水庫集水區保育治理工程生態檢核表 主表(1/2)

工程基本資料	工程名稱 (編號)	大埔區第 92 林班野溪治理第二期工程		設計單位	磐禹工程顧問有限公司
	工程期程	160 日曆天		監造廠商	磐禹工程顧問有限公司
	治理機關	嘉義林區管理處		營造廠商	聖銘營造有限公司
	基地位置	地點： <u>嘉義縣大埔鄉</u> <u> </u> 村 <u> </u> 鄰 集水區： <u>曾文水庫</u> 水系： <u> </u> 段： <u> </u> TWD97 座標 X： <u>213173</u> Y： <u>2573920</u>	工程預算/ 經費	18,998,028	
	工程緣由目的	本工程集水面積上游崩塌地面積約 24.92 公頃，河道之土砂堆積量約 4.26 萬方，當豪大雨時大量土砂隨之下移進入曾文水庫，因此辦理本工程以減少土砂入庫。			
	工程類型	☐ 自然復育、 ☐ 坡地整治、 ☒ 溪流整治、 ☐ 清淤疏通、 ☐ 結構物改善、 ☐ 其他			
工程內容	1.新設防砂壩 1 座 2.新設尾檻 1 座 3.拋石護坦:335 m ² 4.植石護坦:274m ² 5.新設 A 式砌石護岸:133.4m 6.新設 B 式 RC 暨砌石護岸:32.5m 7.新設 C 式砌石護岸 53.4m 8.新設 D 式砌石護岸 78.4m 9.現場拋石:240 m ² 10.河道整理:1 式 11.乾砌塊石收邊:3 處 12.乾砌塊石土堤:25m				
預期效益	☐ 保全對象(複選): ☐ 民眾(☐ 社區 ☐ 學校 ☐ 部落 ☐) ☐ 產業(☐ 農作物 ☐ 果園 ☐) ☒ 交通(☒ 橋梁 ☒ 道路 ☐) ☐ 工程設施 (☐ 水庫 ☐ 攔砂壩 ☐ 固床設施 ☐ 護岸) ☐ 其他:				
核定階段	起訖時間	民國 年 月 日至民國 年 月 日			附表 P-01
	生態評估	進行之項目: ☐ 現況概述、 ☐ 生態影響、 ☐ 保育對策 未作項目補充說明:			
設計階段	起訖時間	民國 年 月 日至民國 年 月 日			附表 D-01
	團隊組成	☒ 是 ☐ 否有生態專業人員進行生態評析			附表 D-02 D-03
	生態評析	進行之項目: ☒ 現場勘查、 ☒ 生態調查、 ☒ 生態關注區域圖、 ☒ 生態影響預測、 ☒ 生態保育措施研擬 未作項目補充說明:

附表 D-02 生態專業人員現場勘查紀錄表

圖 1 生態關注區域簡圖 (底圖為 2014 影像資料)

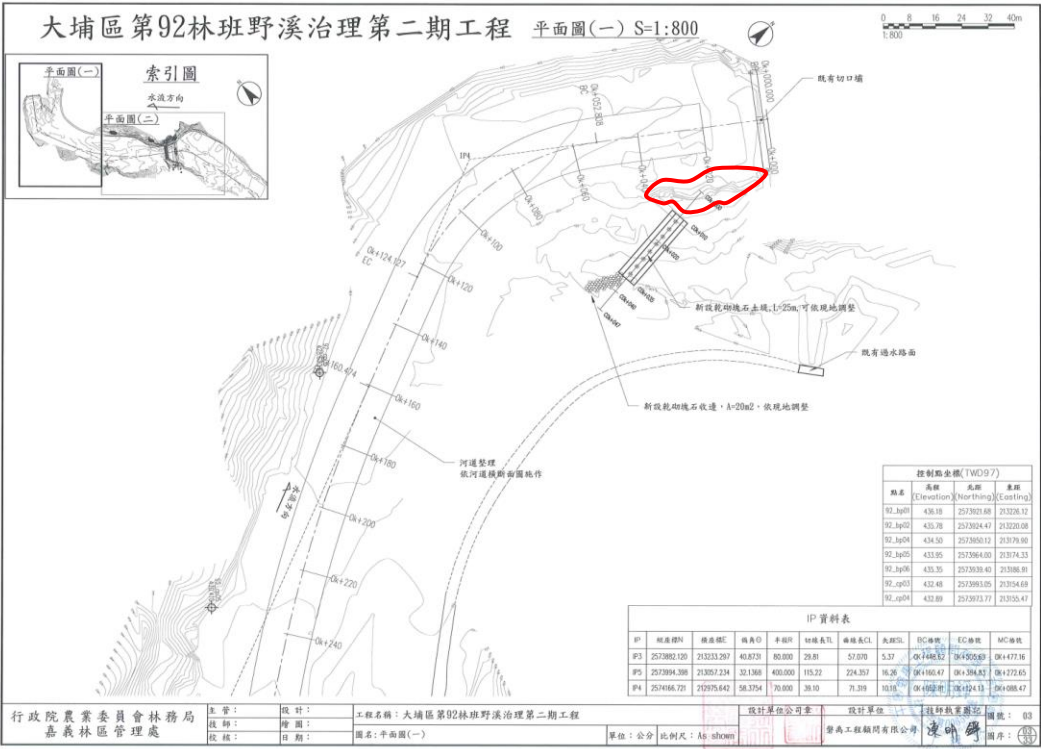
2. 下游 85 林班工程開口壩右側的小片闊葉林應加以保留，避免開挖或填土(圖 1)。
3. 施工便道及堆置區建議利用河床及右岸堆積區草生地

- 1.草蘭溪二岸的森林植被儘量保留，縮小工程干擾的範圍

填表人員 (單位/職稱)	莊■■■(磐禹工程顧問有限公司/工程師) 鄭■■■(觀察家生態顧問公司/研究員)	填表日期	民國 104 年 6 月 1 日
參與項目	☐ 訪談 ☒ 施工說明會 ☐ ☐ 公聽會 ☐ 座談會 ☐ 其他_____	參與日期	民國 104 年 2 月 6 日
意見摘要 提出人員(單位/職稱)_____		處理情形回覆 回覆人員(單位/職稱)_____	
鄭■■■(觀察家生態顧問公司/研究員) ➤ 生態友善建議： 1. 工區二側邊坡森林環境良好，應縮小干擾範圍，工程除必要之工程量體及施作區域(壩翼、右岸回填土區等)避免移除原有森林植被(圖 1，圖號 04 之左岸“既有林木”區域、右岸回填土區岸頂平台以上)。 2. 下游 85 林班工程開口壩右側的小片闊葉林應加以保留，避免開挖或填土(圖 1、圖 2)。 3. 施工便道及堆置區建議利用既有道路、裸露河床及右岸堆積區草生地 4. 右岸護岸回填土平台建議表層 30-50 cm 土壤不壓實，以利苗木根系生長 5. 本工程已規劃沉砂池可避免工區高濁度水流影響下游溪流棲地生態，仍建議在枯水期施作，進行適當的繞流或導流，並需定期檢視沉砂池排出之水質，如有濁度過高的狀況應儘快進行改善。 6. 苗木建議可採用九芎、茄苳、樟樹、光臘樹、台灣欖、黃連木、無患子、青楓。建議採用多種樹種並以混植方式配置，營造多樣化之復育森林。		1. 已於圖說說明要減少開挖，保護既有林木。 2. 已於施工中請監造人員要求承商，減少開挖。 3. 遵照辦理。 4. 遵照辦理。 5. 遵照辦理。 6. 遵照辦理。
